ALCALDÍA MAYOR DE BOGOTÁ D.C. Fondo Prevención y Atención Emergencias	<b>CONCEPTO TÉCNICO SOBRE          NECESIDAD DE ESTUDIOS          DETALLADOS DE AMENAZA Y RIESGO          POR FENOMENOS DE REMOCIÓN EN          MASA DENTRO DEL TRÁMITE DE          LICENCIA URBANÍSTICA</b>	Código:	GPR-FT-10
		Versión:	04
		Fecha de revisión:	21/06/2011

1.1 CONCEPTO TÉCNICO No. CT:	7327
1.2 ÁREA:	Análisis y Mitigación del Riesgo
1.3 COORDINACIÓN:	Estudios y Conceptos Técnico
1.4 REFERENCIA CRUZADA RADICADO FOPAE:	2013ER24633
1.5 RESPUESTA OFICIAL No.	RO-68942

2.1 SOLICITANTE:	Arquitecto German Moreno Galindo - Curaduría urbana No.2
2.2 PROYECTO:	Vivienda Bifamiliar
2.3 LOCALIDAD:	5 - Usme
2.4 UPZ:	58 - Comuneros
2.5 BARRIO O SECTOR CATASTRAL:	Usminia
2.6 DIRECCIÓN:	Calle 103 Sur No.0-15
2.7 CHIP:	AAA0026DJLW
2.8 MANZANA CATASTRAL:	68
2.9 PREDIO CATASTRAL:	16
2.10 ÁREA (Ha):	0.014453 (*)
2.11 FECHA DE VISITA:	Marzo 4 de 2014

**Figura 1.** Localización general del proyecto ubicado en el predio de la Calle 103 Sur No.0-15, en el Plano Normativo de Amenaza por Remoción en Masa del POT (Decreto 364 de 2013), el cual se encuentra en Amenaza Media.

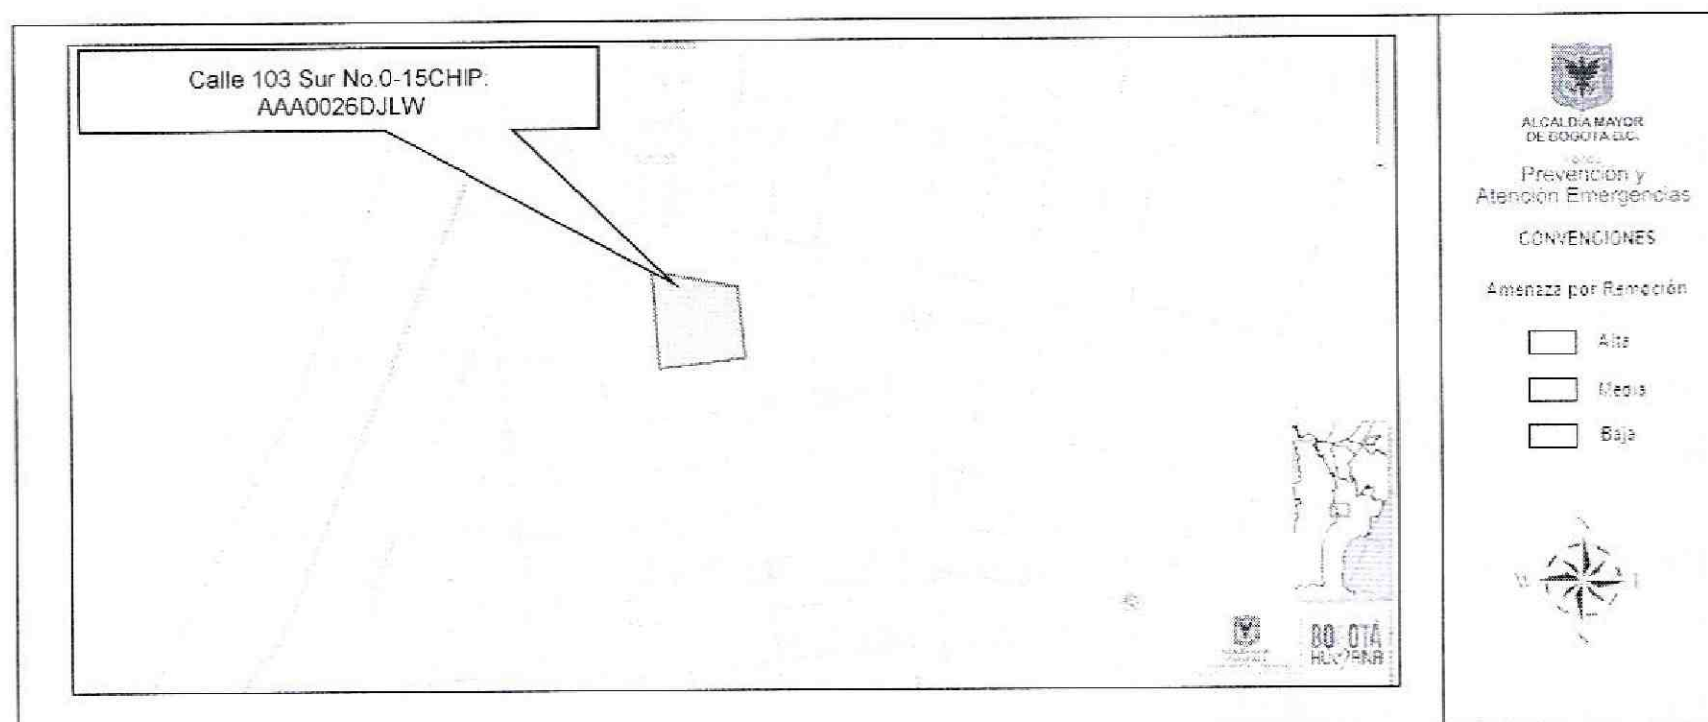
Conforme con el plano normativo de “Amenaza por Remoción en Masa” del Plan de Ordenamiento Territorial de Bogotá–POT, el sector en el que se localiza el proyecto ubicado en el predio de la Calle 103 Sur No.0-15, de la Localidad de Usme, se encuentra en una zona de Amenaza Media por procesos de remoción en masa (Figura 1).

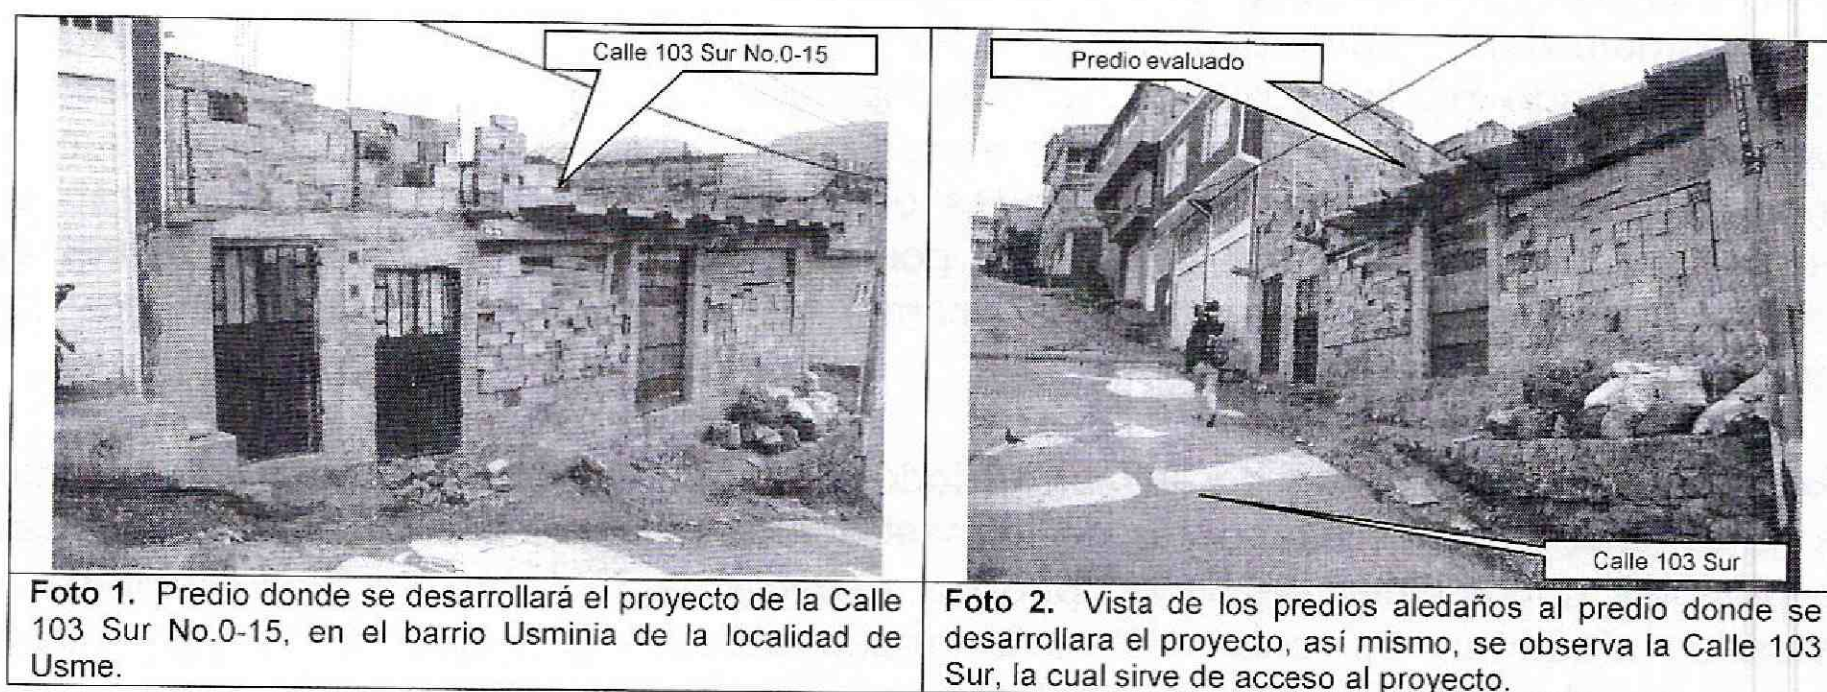
La zona de interés cuenta con un uso de suelo urbano, que corresponde a un sector en proceso de consolidación con densidad de construcción media principalmente residencial, en un terreno con pendiente media, contando con vías principales pavimentadas y secundarias en afirmado con sistemas de recolección de aguas lluvias y aguas residuales. En el sector se encuentran edificaciones hasta de tres (3) pisos de altura, entre las cuales se identifican varios sistemas estructurales, tales como mampostería parcialmente confinada y mampostería simple, en el momento de la verificación técnica adelantada las edificaciones aledañas no evidenciaban daños o patologías que permitieran identificar o definir la presencia de procesos de inestabilidad geotécnica en el área del proyecto (Fotografía 1 y 2).

En el momento de la visita, en el predio objeto del presente concepto técnico, se encontró una construcción de un (1) nivel, construida con mampostería de bloque de arcilla, estructura (vigas, columnas) en concreto reforzado y sistema estructural aporticado. De acuerdo a la inspección visual realizada desde el exterior del predio,

este se encuentra en etapa de construcción y no se evidencian fallas de tipo estructural, ni daños que permitan inferir la presencia de procesos de inestabilidad geotécnica activos de carácter local dentro del área del proyecto. Sin embargo, con el fin de preservar las construcciones existentes, se recomienda para la construcción del proyecto, realizar análisis de estabilidad de las intervenciones de tal forma que se garanticen factores de seguridad no solo para el proyecto sino para las construcciones e infraestructura adyacente.
